ÉTUDE D'IMPACT SUR L'ENVIRONNEMENT

Projet Horne 5, Rouyn-Noranda, Québec

Dossier : 3211-16-018

Réponses aux questions du 1^{er} mai 2018

Figure QC-17-1 : Représentation de la mine Horne (vue vers l'ouest à gauche et vers le nord à droite)

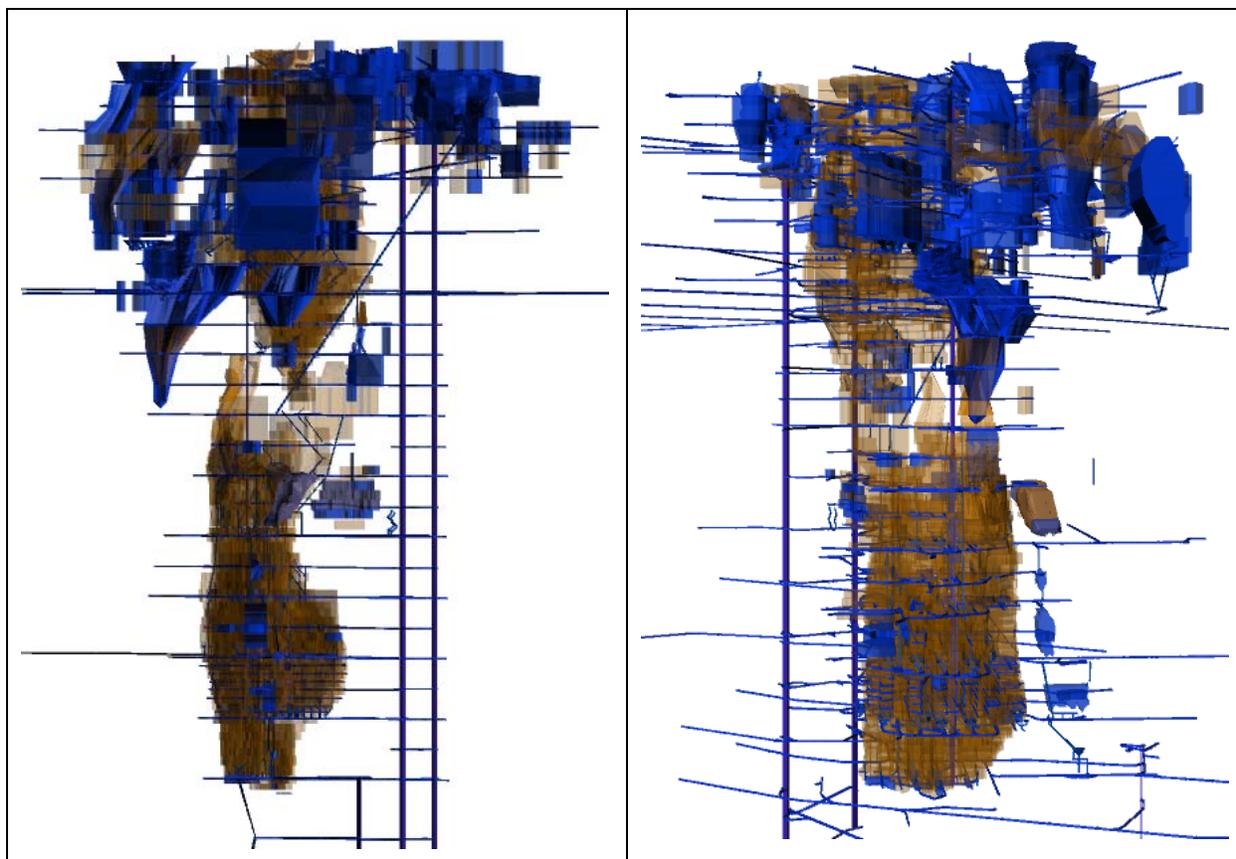
QC-17 Dans cette section, il est indiqué que « le volume représenté par les vides souterrains identifiés comme étant potentiellement disponibles pour l'entreposage des résidus n'est pas suffisant pour accommoder la totalité des résidus produits ». L'initiateur doit indiquer à quelle étude il fait référence et expliquer comment il en est arrivé à cette conclusion (par exemple, en présentant un résumé de l'étude).

REP-17 Plus de 42 000 documents ont été consultés, numérisés et géoréférencés pour construire un modèle en trois dimensions des mines Horne, Quemont, Chadbourne, Joliet et Donalda (Falco, 2017). La plupart de ces documents proviennent des archives de la compagnie Noranda et de ses successeurs, les autres, des archives du MERN. Les estimations des volumes tiennent compte de la combinaison de numérisation des plans de développement et de production des opérateurs de l'époque, de même que de la réconciliation, à partir des archives disponibles, des quantités de minerai et de stériles extraits versus les quantités de remblai retournées dans les chantiers exploités. La figure QC-17-1 montre deux vues du modèle en trois dimensions généré à partir des documents obtenus.

Figure QC-62-1: Diagramme de gestion de l'eau – période d'exploitation sans IGRM

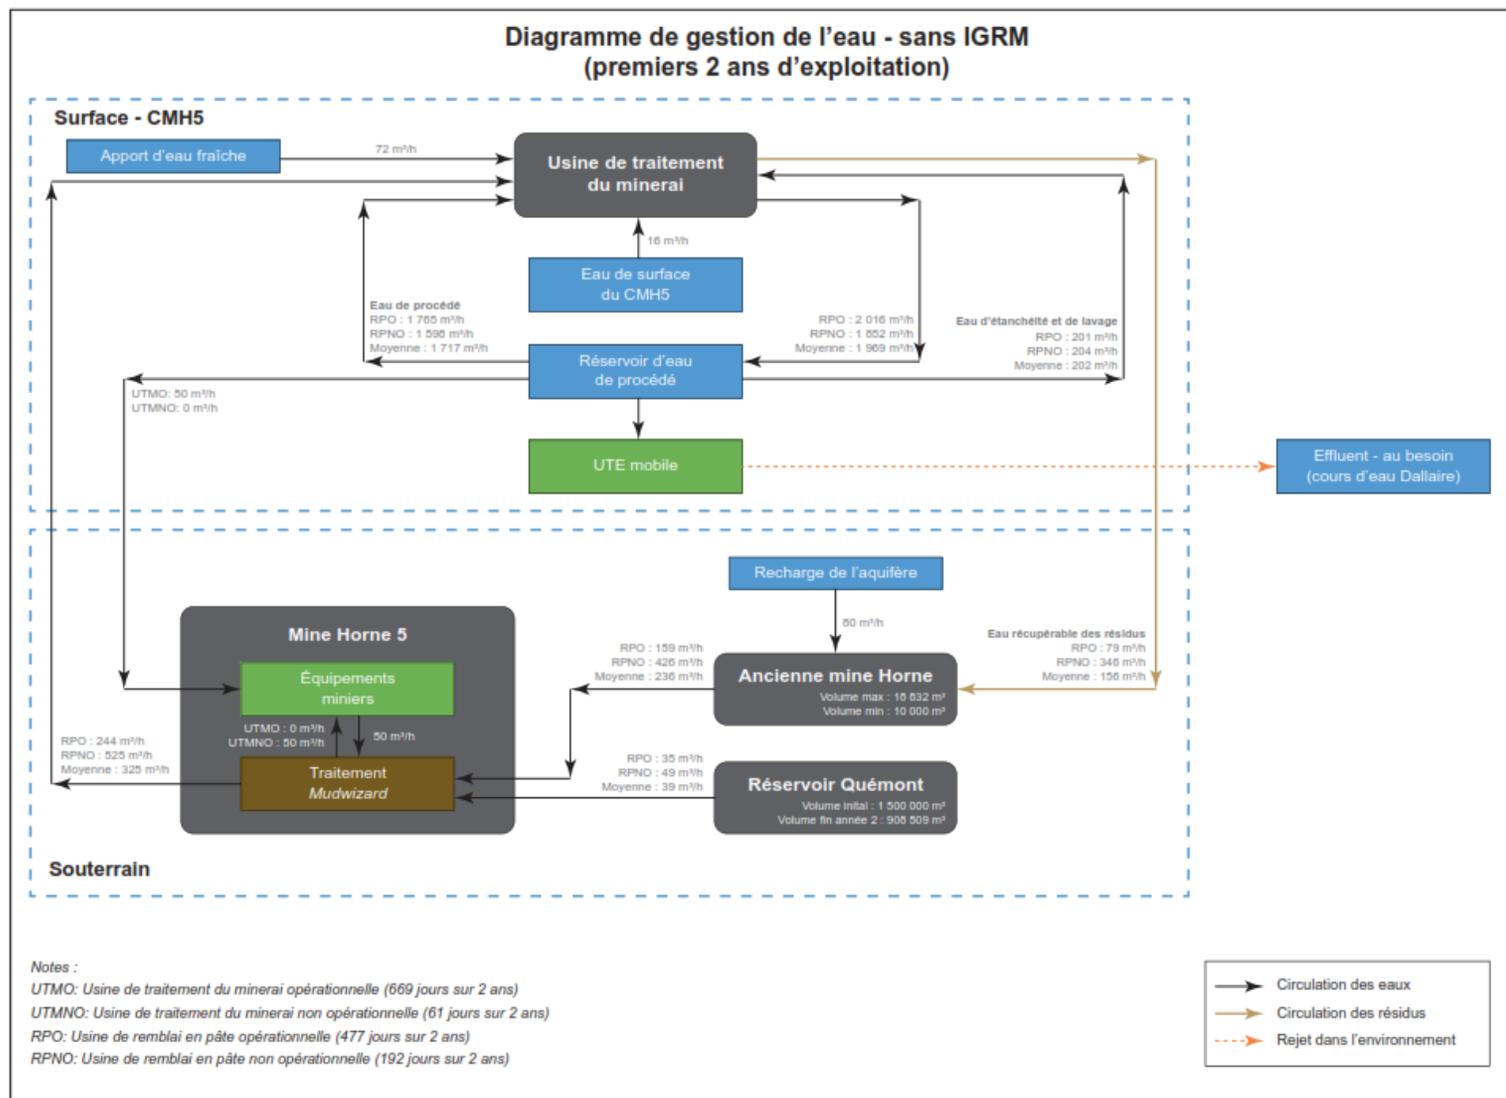
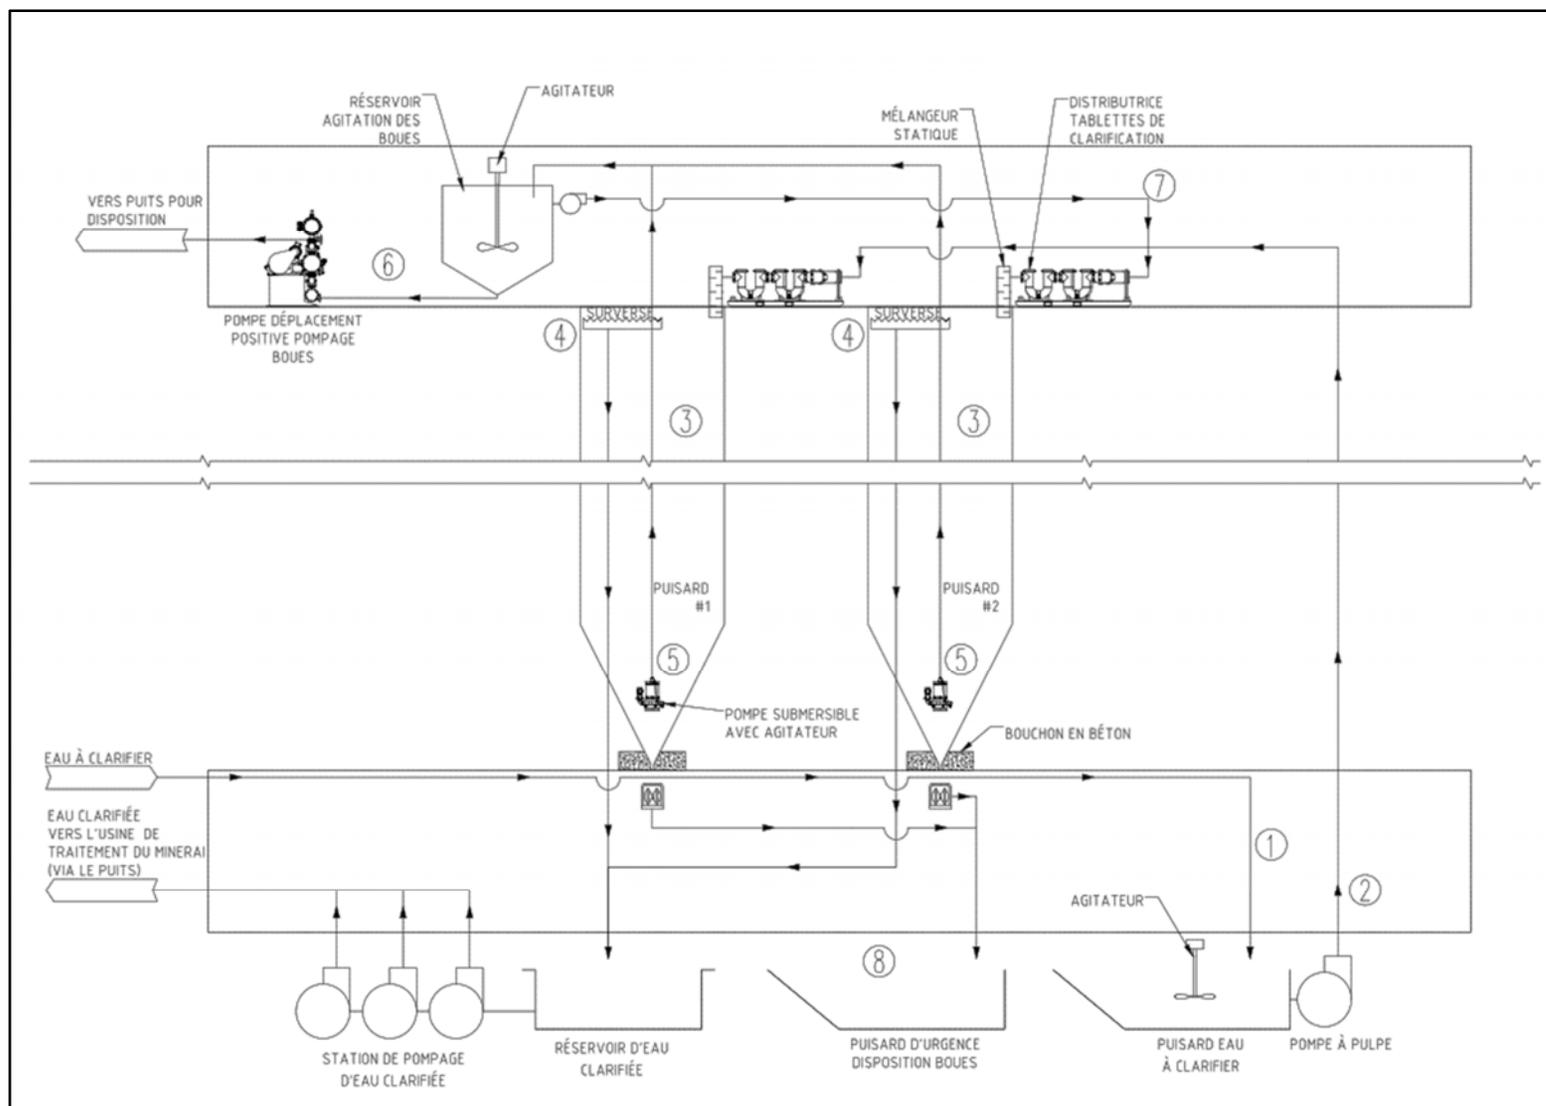
QC-62 Le procédé envisagé pour traiter les eaux minières pendant la période de production sans IGRM au CMH5 doit être expliqué par l'initiateur pour chacune des étapes de traitement des eaux indiquées à la figure 5-11 (par exemple, UTE mobile, traitement de l'eau, clarification des eaux souterraines, etc.).

REP-62 La figure QC-62-1 ci-dessous est une mise à jour de la figure 5-11 de l'ÉIE. Les informations présentées prennent en compte les données présentement disponibles, selon les engagements aux intervenants, et la description du projet la plus récente. Les données présentées sont considérées comme à jour aux fins de faisabilité.

Figure QC-63-1 : Diagramme de gestion de l'eau – période d'exploitation avec IGRM

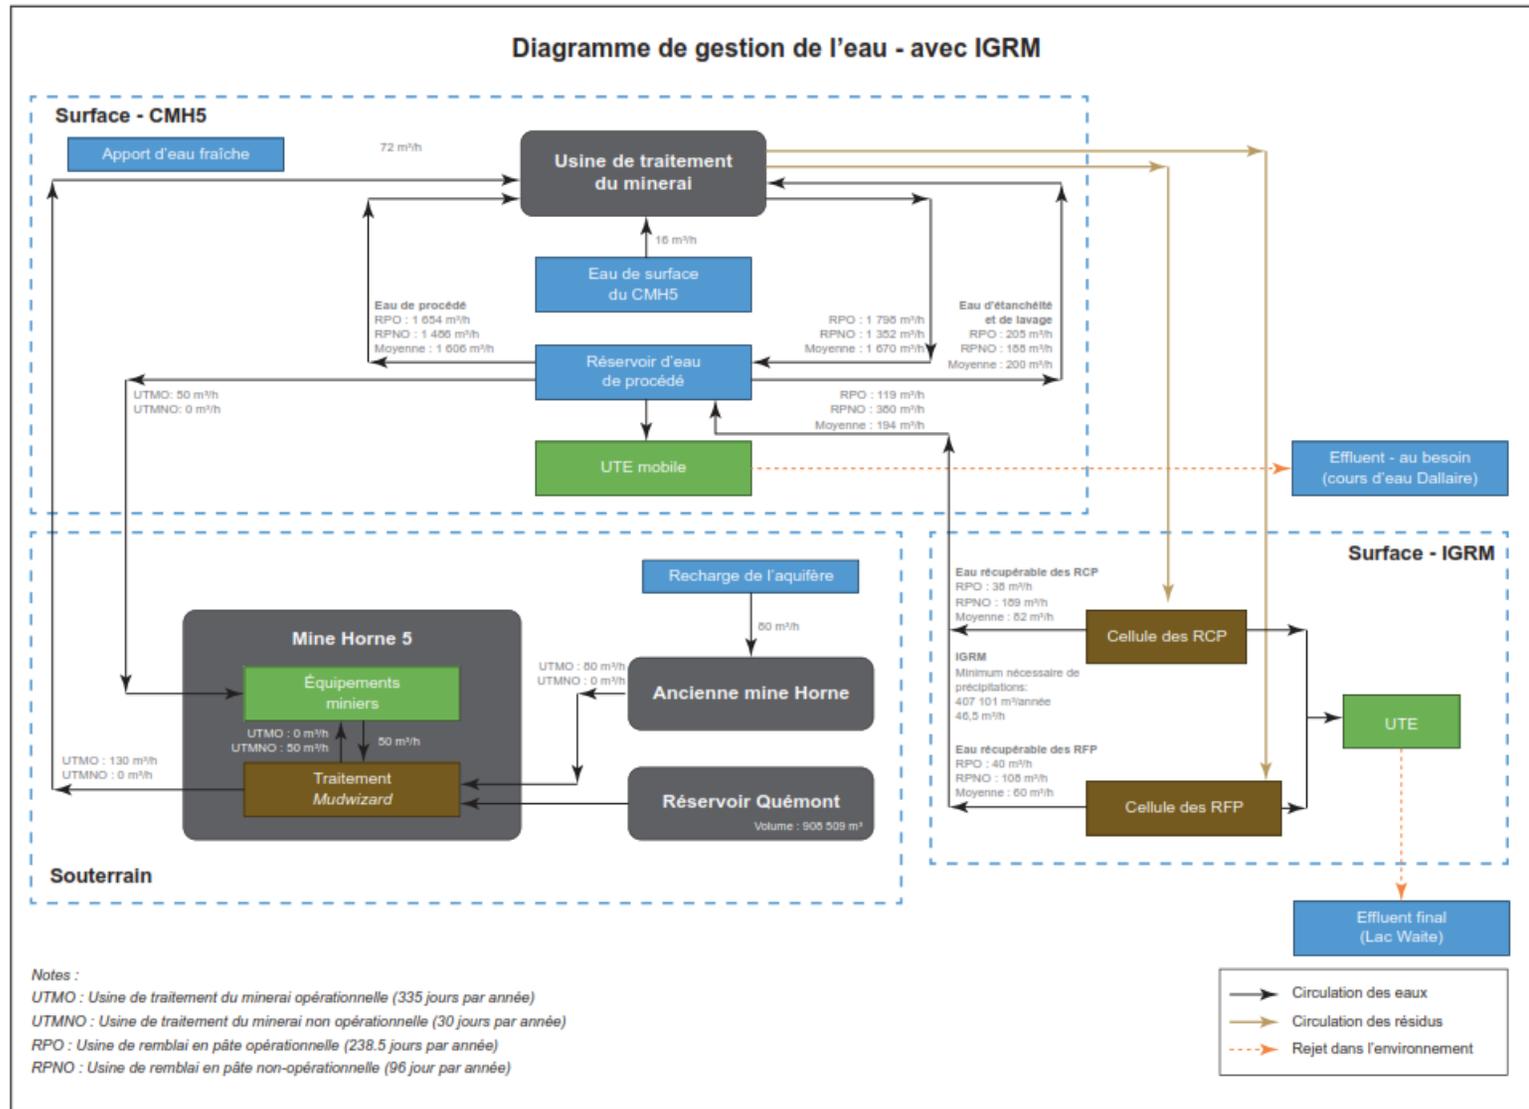
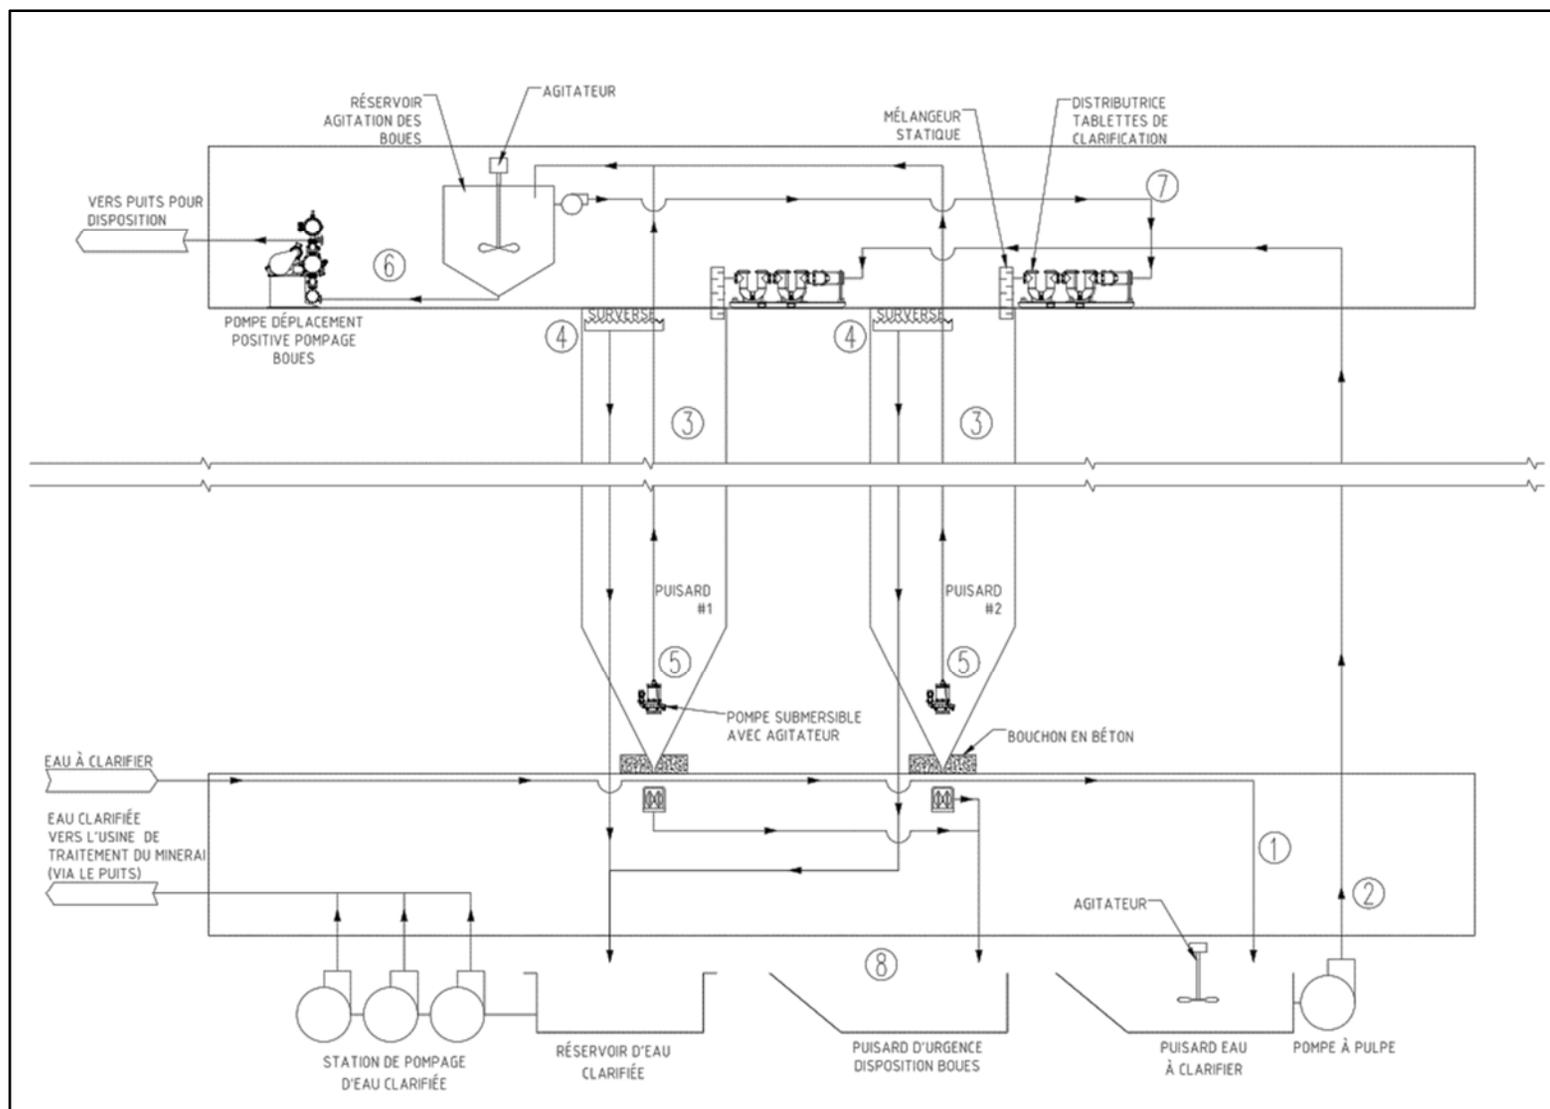
QC-63 Le procédé envisagé pour traiter les eaux minières pendant la période de production avec IGRM au CMH5 (par exemple, UTE mobile, traitement de l'eau clarification des eaux souterraines, etc.) et au site des IGRM (par exemple, UTE) doit être décrit par l'initiateur pour chacune des étapes de traitement indiquées à la figure 5-12.

REP-63 La figure QC-63-1 ci-dessous est une mise à jour de la figure 5-12 de l'ÉIE. Les informations présentées prennent en compte les données présentement disponibles, selon les engagements aux intervenants, et la description du projet la plus récente. Les données présentées sont considérées comme à jour aux fins de faisabilité.
